Newsletter

FEBBRAIO 2010 – FEBRUARY 2010

Modifiche generali – General changes

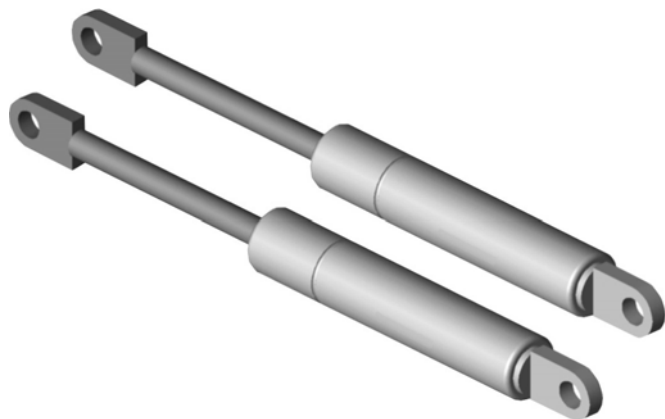
PLAFONIERE: abbiamo inserito la nuova plafoniera 064 che, a livello estetico, si abbina perfettamente con la precedente versione, così per facilitare chi avesse bisogno di accostare un prodotto realizzato con la nuova plafoniera ad uno realizzato con quella vecchia. Inoltre abbiamo apportato una modifica commerciale, per cui ora tutte le plafoniere (comprese quelle dei cappelli completi degli angoli) vengono fornite prive di cablaggio, che può venir acquistato separatamente dal cliente, scegliendolo fra le varie tipologie presenti sul nostro catalogo.

LIGHT CANOPY: we have added the new light canopy 064 which, from an aesthetic point of view, matches perfectly the previous version, thus making it easy, for those who need it, to draw a product manufactured with the new light canopy close to a product manufactured with the old one. Moreover, we have made a commercial change, so at present all light canopies (including those of the caps complete with corners) are supplied without wiring, which can be bought separately by Customers, by choosing from the various types illustrated on our catalogue.

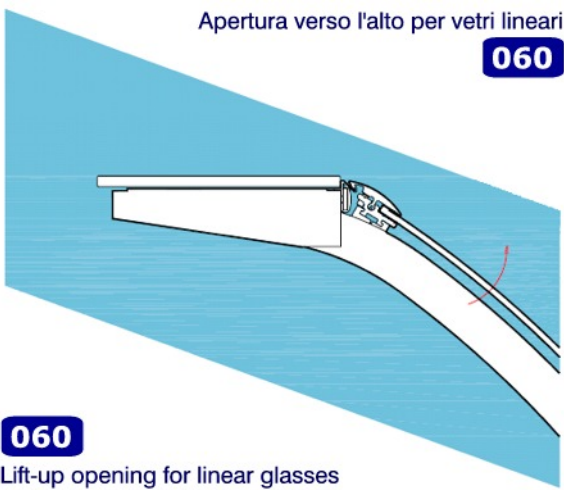
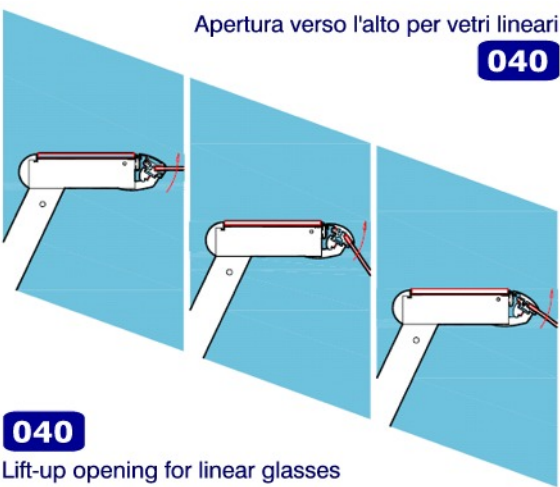
PISTONI: abbiamo modificato i pistoni in modo da fissarli alle spine pistone, non più con l'anello di arresto radiale, come fatto fino ad ora, ma con una vite STEI M4 che si trova sul pistone stesso. Questa nuovo sistema di fissaggio risulta essere più semplice.

GAS RAMS: we have changed gas rams in order to fix them to the gas ram pins, no more through the radial stop ring, as we have done insofar, but through a STEI M4 screw which is on the gas ram itself. This new fixing system has turned out to be easier.

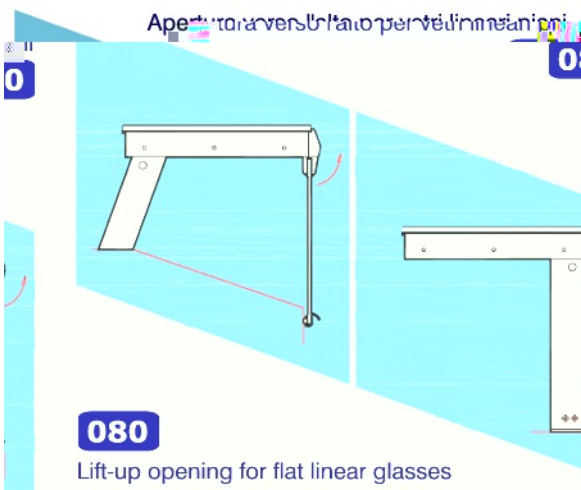
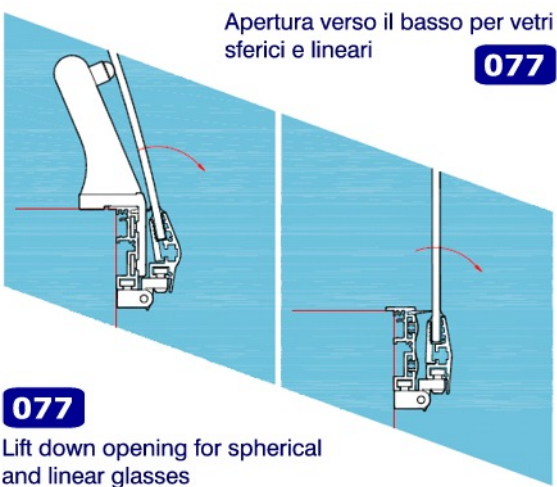
064: la scatola laterale porta pistone è stata unificata con la scatola del modello 069. Inoltre viene presentata la nuova maniglia che sostituisce quella precedentemente in produzione.

064: the gas ram supporting side box has been unified with the box of Model 069. Furthermore, the new handle, which replaces the one previously manufactured, has been presented.

069: la scatola laterale porta pistone è stata unificata con la scatola del modello 064. Abbiamo ampliato questo modello, proponendo, oltre alla pinza per vetro inclinato a 9°, una nuova pinza (e relativi accessori) per il montaggio di un vetro con inclinazione di 24,5°. Inoltre viene presentata la nuova maniglia che sostituisce quella precedentemente in produzione.

069: the gas ram supporting side box has been unified with the box of Model 064. We have enlarged this model providing, besides the glass clamps slanted at 9°, also new clamps (and related fittings) for the assembly of glass having a 24.5° slant. Furthermore, the new handle, which replaces the one previously manufactured, has been presented.

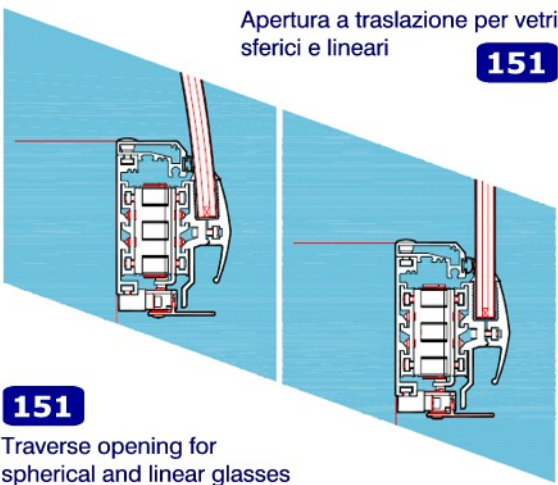
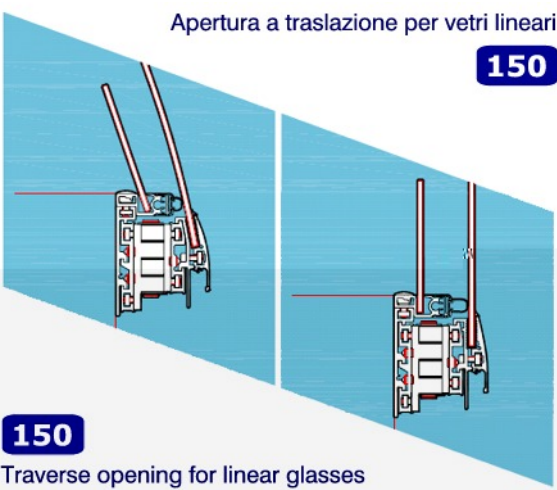
150: viene presentato l'aggiornamento del sistema 150 che risulta essere più facilmente personalizzabile dal cliente stesso. Il sistema viene fornito in versione "base" a cui poi il cliente può aggiungere, in base alle proprie esigenze, i vari componenti aggiuntivi e accessori.

150: we provide the update of the system 150, which have turned out to be more easily customizable by the Customer himself. The system comes along in its "basic" version, to which the Customer can add, according to its needs, the various additional accessory components.
